Krycí list ZBV

III/25934 Dolní Vidim, most ev.č. 25934-3 přes strouhu v obci Dolní Vidim

Most ev. č. 25934-3

Změnový list

KONCEPCE ZÁBRADLÍ

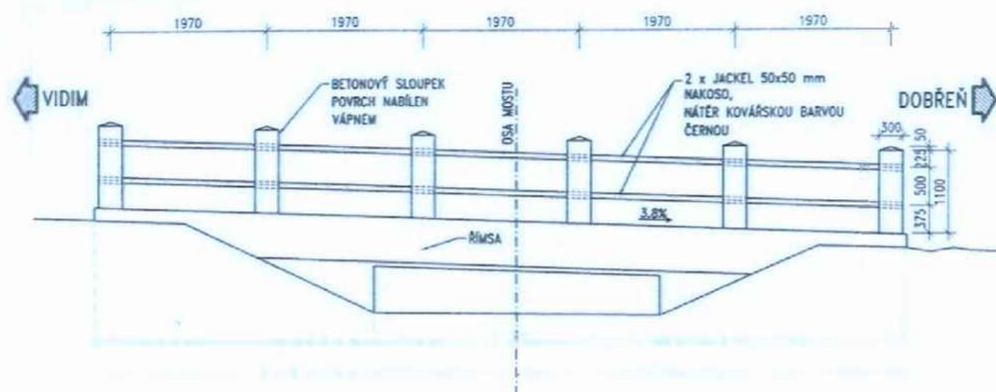
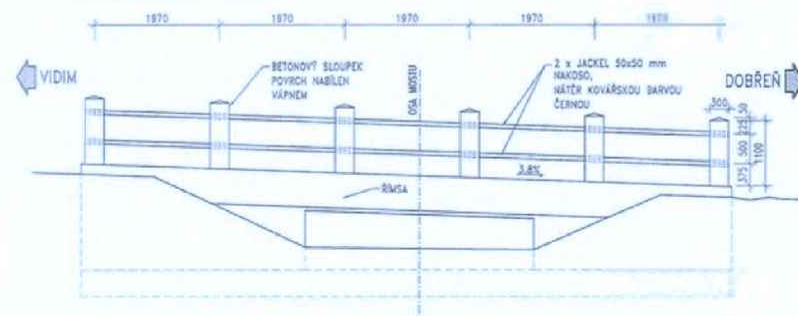
Během výstavby proběhlo jednání výrobního výboru stavby - dokument je přiložen, kde bylo konstatováno, že nebude realizována provizorní přeložka vodovodu. Při stavební činnosti nedochází přímo ke kontaktu s potrubím vodovodu a nebude hrozit při zemních pracích pohyb zeminy, která by mohla poškodit vodovodní řad. Z tohoto důvodu se nerealizovaly štětové stěny. Nebylo třeba čerpat vodu. Na základě vyjádření památkového ústavu se nerealizovala svislá výplň zábradlí.

1. Nebudou realizovány štětové stěny z důvodu dostatečné soudržnosti podkladních vrstev. Stěny výkopu budou vysvahovány v poměru 1 : 1.
2. Nebylo třeba čerpat vodu a to z toho důvodu, že v průběhu výkopových ani následných prací nebyly zjištěny žádné průsaky podpovrchové ani nátokové povrchové vody.
3. Bude vypuštěna svislá výplň zábradlí a to na základě požadavků zástupce NPU .

CDSDUCHASE NE' REŠENÍ ZÁBRADLÍ
NAVRH RESPEKTUJE VYHODNĚNÍ
NŘ ÚOP STŘEDNÍCH ŮECH V PRAZE
CJ. NŘ-321/46408/2017 ZE DNE 28.6.2017,
KTERÉ MLO PODKLADĚM PRO PŘÍSLUŠNÉ
ZÁVAZNÉ STANOVISKO ORGÁNU PATA'TROVÉ
PEČE
